(仮称) 太白 C C 太陽光発電事業 環境影響評価準備書

補足説明資料

令和 5 年 1 2 月

株式会社ブルーキャピタルマネジメント

図 12.3-1(2) 生息する池での移動先と移殖候補地

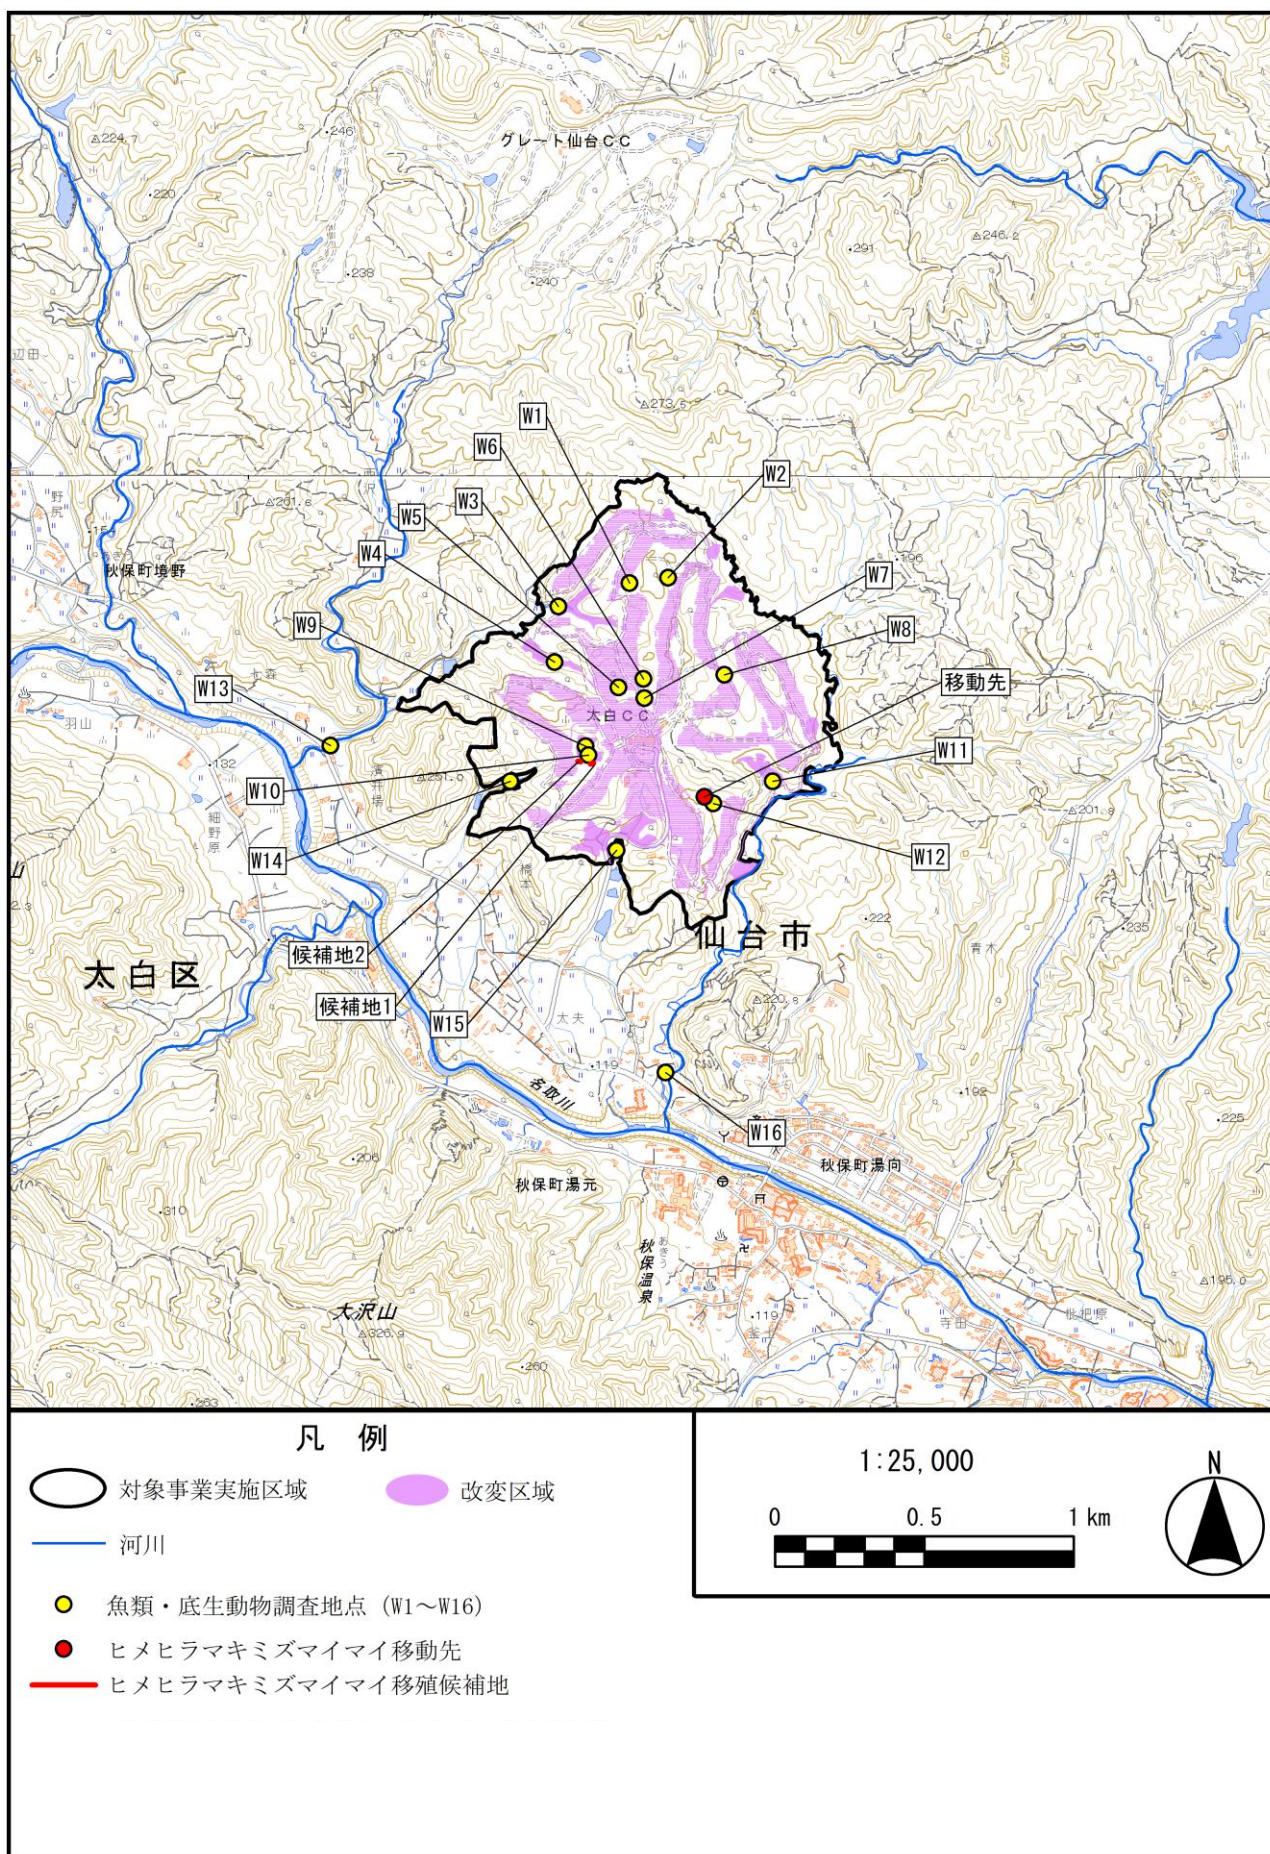
いくつかの修景池が調整池に転換予定というが、確認されている重要種は、どのような扱いになるのか。改修の際に水を抜くとなるとのことだが、可能であれば保全するような検討をいただきたい。

水域で確認された重要種について、トウホクサンショウウオといった改変区域内において産卵が確認された種や、ヒメヒラマキミズマイマイといった特定の場所でしか確認されず、なおかつ、その場所に改変が及びうる種については、改修前に移殖、もしくは、移動を行い、本事業による影響の低減を図ることで考えております。

ヒメヒラマキミズマイマイの移殖・移動に関しては、以下のような事後調査計画を予定し、評価書に追記いたします。

区 分		内 容
底生動物	事後調査を行うこととした理由	改変区域内において確認されたヒメヒラマキミズマイマイについては、環境保全措置を講じるにより、造成等の施工による一時的な影響、敷地の存在（土地の改変）による影響は実行可能な範囲で低減が図られているものと評価するが、不確実性を伴うことから、モニタリング調査を実施する。
	実 施 内 容	工事前または、工事中の仮設沈砂池が撤去される前にトウホクサンショウウオの人工産卵池への移殖、確認された池内における工事の影響を受けない場所への移動を行い、供用後1年目において、春、夏、秋の3季に生息状況を確認するものとする。
	調 査 手 法	<調査項目> - 人工産卵池及び移動先における利用（生息と繁殖）状況の確認 <調査地域> - 設置した人工産卵池及び移動先 <調査期間> - 人工産卵池の設置及び移動：工事1年目の工事開始直後 - 利用状況調査：工事2年目から供用後3年目（移殖） 供用後1年目（移動） <調査時期> - 各年の3月、5月（移殖） - 供用後1年目の春、夏、秋の3季（移動） <調査方法> - 人工産卵池の及び移動先において、該当種の生息状況を確認する。人工産卵池の設置箇所及び移動先は図12.3-1(2)のとおりである。 <環境影響の程度が著しいことが明らかとなった場合の対応の方針> - 専門家の意見を聴取した上で、状況に応じてさらなる効果的な環境保全措置を検討することとする。

22. タヌキの餌資源について（935 ページ）

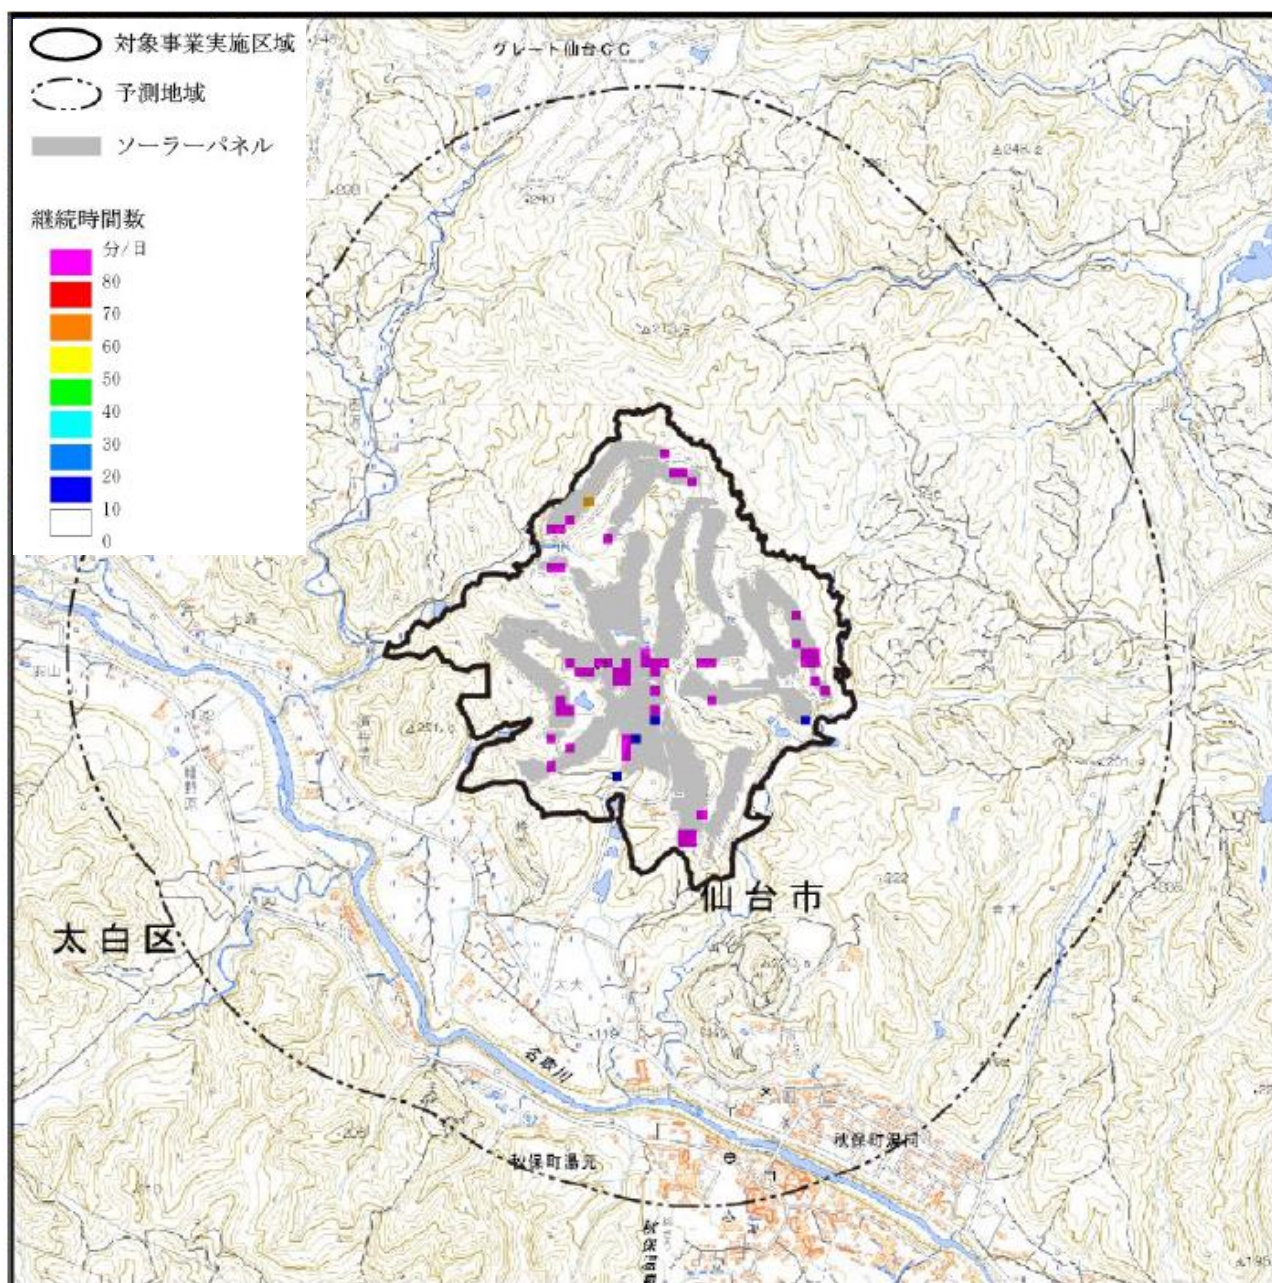
餌資源についての文章に「しかしながら、タヌキの糞内容物の解析結果から、昆虫類及び土壌動物以外の多くの植物種を餌資源としていることが確認された」とあるが、こういった種類が出ているのか記録されているのであればその結果をまとめた表、なければ、現地の観察結果でも、数種類の植物を文章中に挙げていただくだけでも良いので明記いただきたい。

タヌキの餌資源については、糞の DNA 解析によりその内容物の把握に努めております。種の特定にまでは至っていませんが、内容物の一覧は準備書 p924 にお示ししておりますので、そちらを確認頂ければと思います。年間を通して、植物では多くのサンプルで蘚苔類が確認されており、ブナ科やコナラ属が次いで多く確認される結果となっております。
